現況検査により認められる状況の記録

令和5年6月15日	
NO	61
場所	A棟
部位	床スラブ (S3)

令和5年6月15日	
NO	65
場所	A棟
部位	床スラブ (S3)

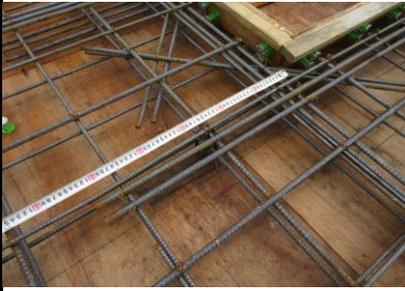
スリーブ廻りに鉄筋かぶり厚さ (20mm以上) が不足している箇所があることを指摘。

上記指摘に関しては、その場にて是正が行われたことを確認済。

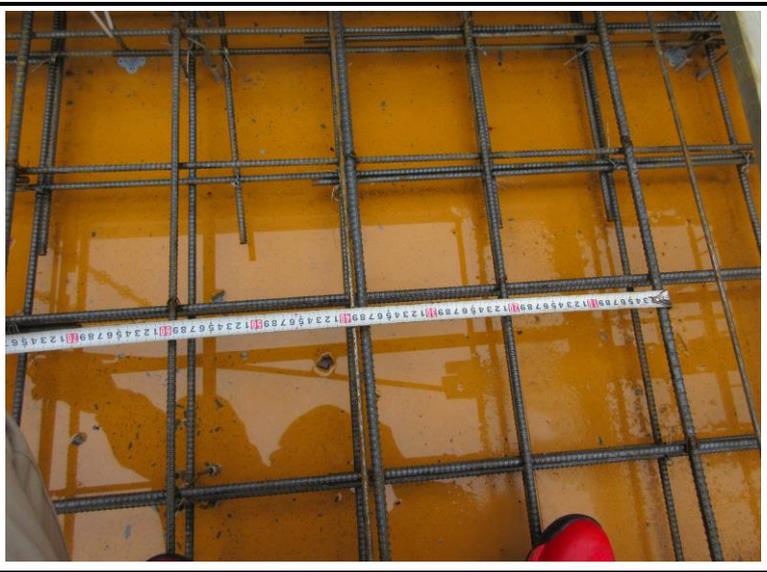
令和5年6月15日	
NO	67
場所	A棟
部位	床スラブ (S3)
同上。余長部の定着長さ (L1 : D13×40 d = 520mm) が確保されていることを確認。

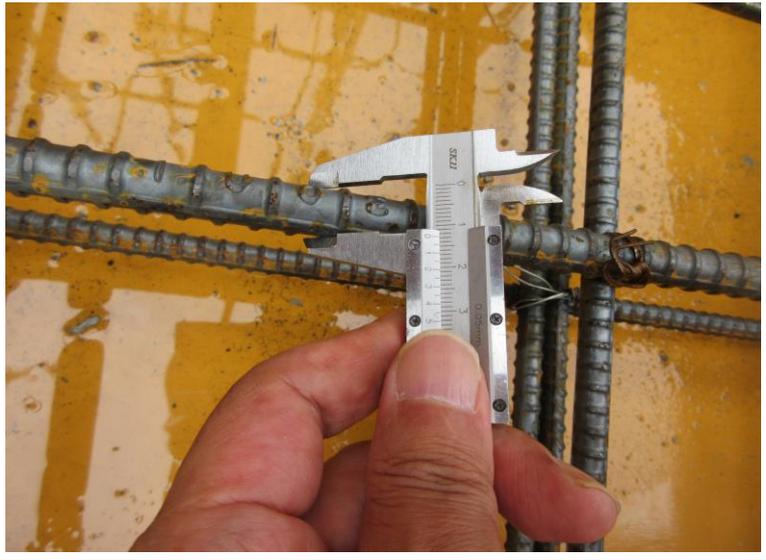
令和5年6月15日	
NO	68
場所	A棟
部位	床スラブ (S3)
同上。(開口廻りの斜筋: 上筋1-D13、下筋1-D13) また、余長部の定着長さ (L1 : D13×40 d = 520mm) が確保されていることを確認。

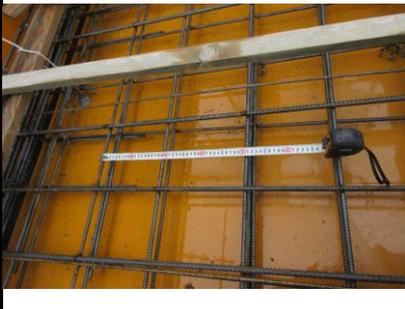
令和5年6月15日	
NO	69
場所	A棟 (バルコニー)
部位	キャンティスラブ (CS1)
計画通りの配筋組であることを確認。上端主筋D10・D13@200mmチドリ

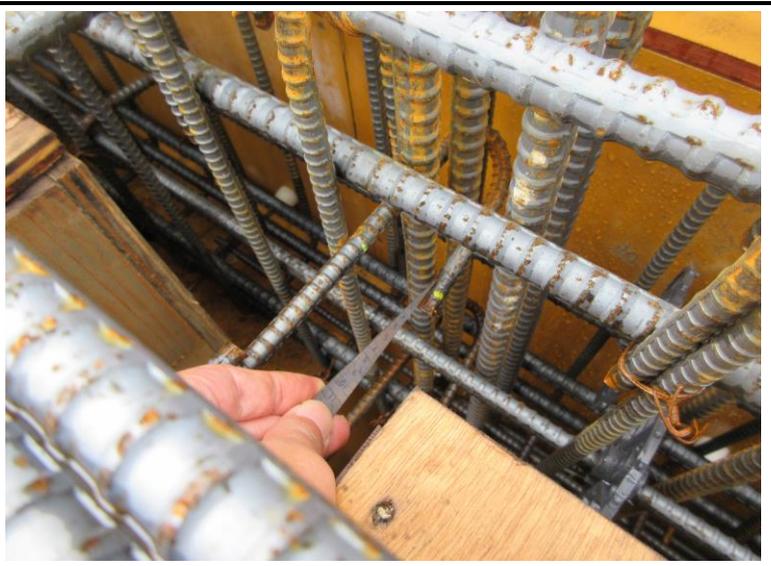
令和5年6月15日	
NO	72
場所	A棟 (バルコニー)
部位	キャンテイスラブ (CS1)
上端主筋の定着長さ (梁面内面より500mm以上) が計画 (施工図) 通りに確保されていることを確認。

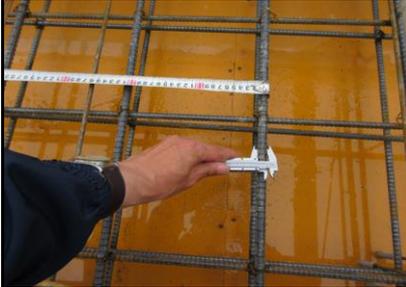
令和5年6月15日	
NO	73
場所	A棟 (バルコニー)
部位	キャンティスラブ (CS1)
段差部の補強筋 (D13×2箇所) が計画通りに設置されていることを確認。

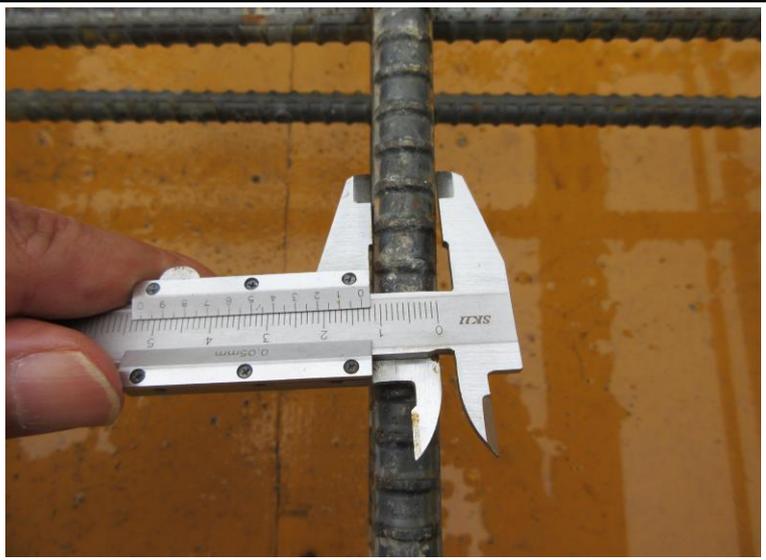
令和5年6月15日	
NO	74
場所	A棟
部位	雑壁 (W15)
梁の落とし込み設置後に雑壁 (W15) 端部の定着が行われていることを確認。

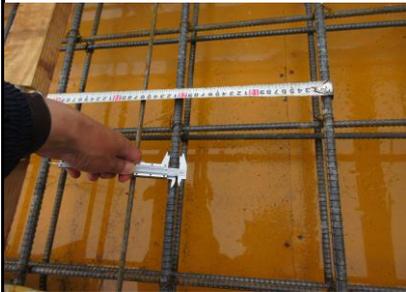
令和5年6月15日	
NO	75
場所	A棟
部位	外部廊下 (CS2)
計画通りの配筋組であることを確認。上端主筋 (短辺方向) D13@200mm

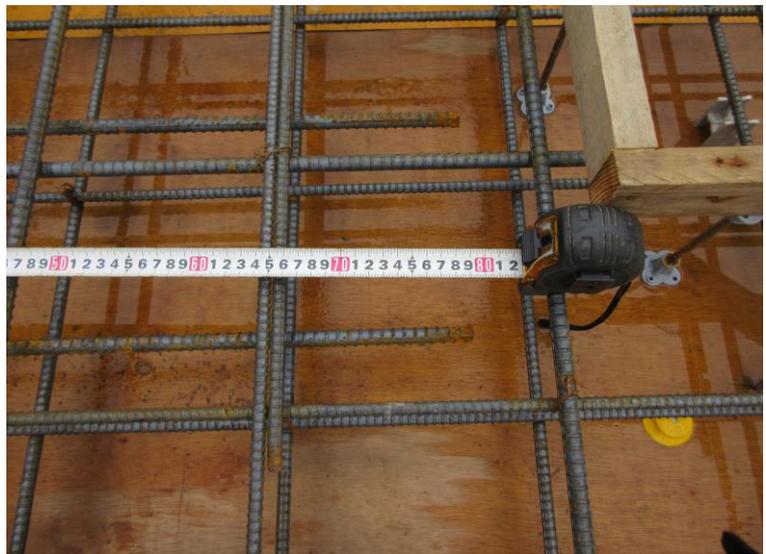
令和5年6月15日	
NO	78
場所	A棟
部位	外部廊下 (CS 2)
計画通りの配筋組であることを確認。配力筋 (長辺方向) D10@200mm

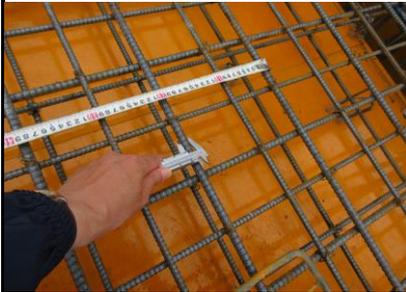
令和5年6月15日	
NO	79
場所	A棟
部位	外部廊下 (CS2)
スラブ上下面の鉄筋かぶり厚さ (20mm以上) が確保されるようスペーサーが設置されていることを確認。

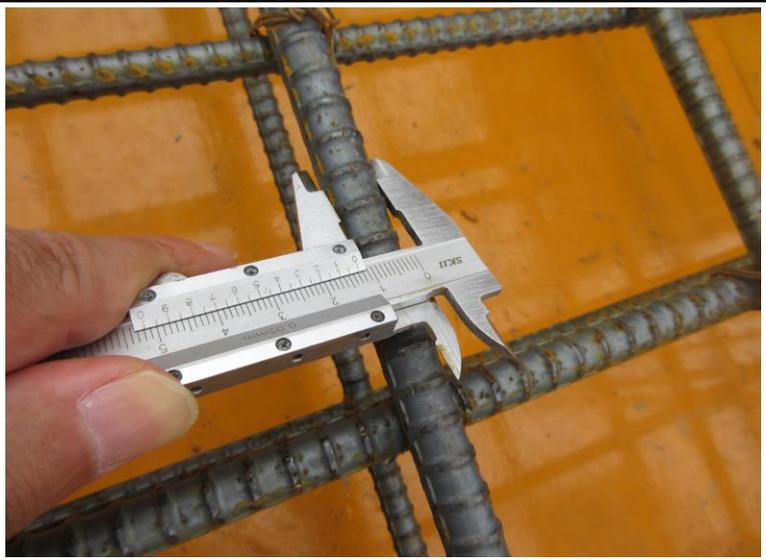
令和5年6月15日	
NO	80
場所	A棟
部位	外部廊下 (CS2)
上端主筋の定着長さ (梁面内面より500mm以上) が計画 (施工図) 通りに確保されていることを確認。

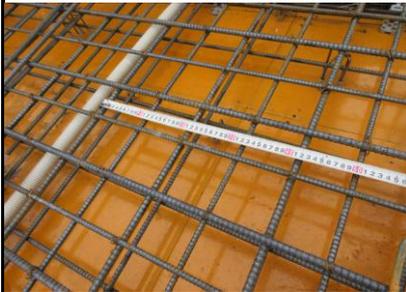
令和5年6月15日	
NO	81
場所	A棟
部位	外部廊下 (S5)
計画通りの配筋組であることを確認。上端筋：D10・D13@100mm (縦横共)
